## HANDBROMSVENTIL (961 722 XXX 0)

WABCO har uppmärksammat på att det förekommit fel i funktionen på WABCO handbromsventiler i fall där handbromsmekanismen varit sliten. Särskilt har vi fått in ett litet antal handbromsventiler från fältet där handtaget har kunnat vridas på ett sätt som förhindrar att de går att låsa säkert i parkeringsläge.

Bild 1: Handbromsventil

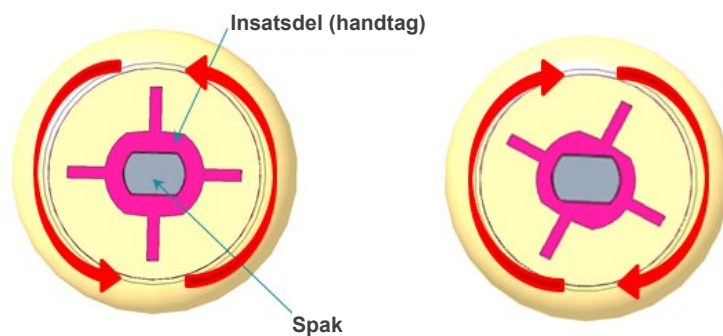
Mekanismen till den invändiga handspaken på handbromsventilen sköter låsningen/upplåsningen av handspaken i parkeringsläget. Konstruktionen hos handspakens handtag förhindrar att det kan vridas, annat än med en liten tolerans på +/-10 grader (aningens fritt spel mellan delarna). På somliga delar som inspekterats, där den invändiga handspaken varit utsliten, har det gått att vrida handtaget utanför den normala toleransen.

Om handbromsventilens handtag går att vrida utanför de normala toleranser som beskrivs ovan tyder det på att den invändiga handspaken är utsliten. Under sådana förhållanden är det inte säkert att handspaken går att låsa i parkeringsläget.

Handbromsventiler där handspakens handtag går att vrida mer än 20 grader totalt (för högt fritt spel mellan delarna) i kör läget är slitna och bör bytas. Kontrollera skicket genom att vrida från maximalt vänsterläge till maximalt högerläge så som visas nedan.

En handbromsventil är som varje mekanisk komponent utsatt för slitage och måste bytas om funktionen inte längre kan garanteras. Vi rekommenderar starkt att du informerar alla kunder som använder handbromsventilen om risken med att använda en utsliten handbromsventil.

Bild 2: Handspak med två stift

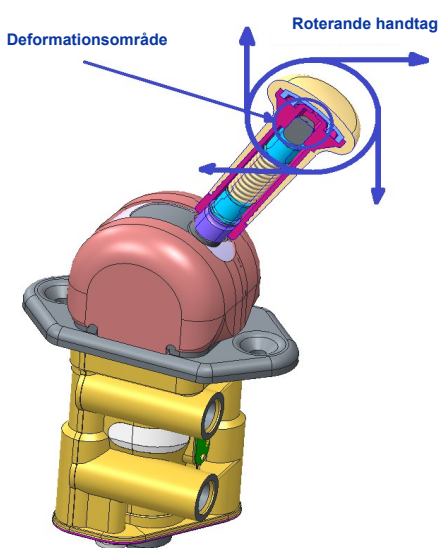
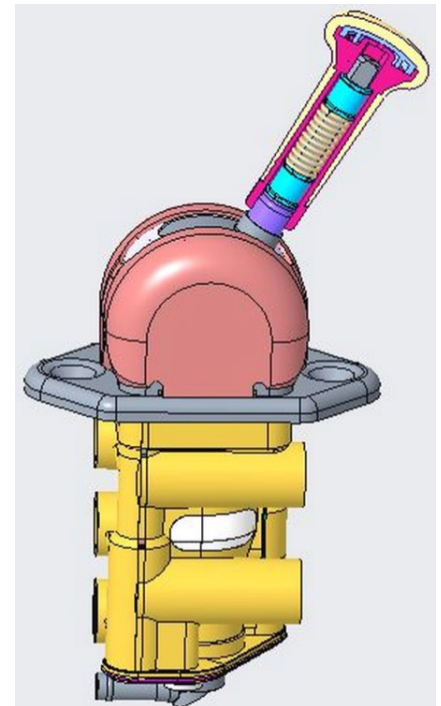
I monterat skick går WABCO handbromsventil att identifiera på de två metallstift i handtagets nedre del som visas på bilderna 2 och 3.
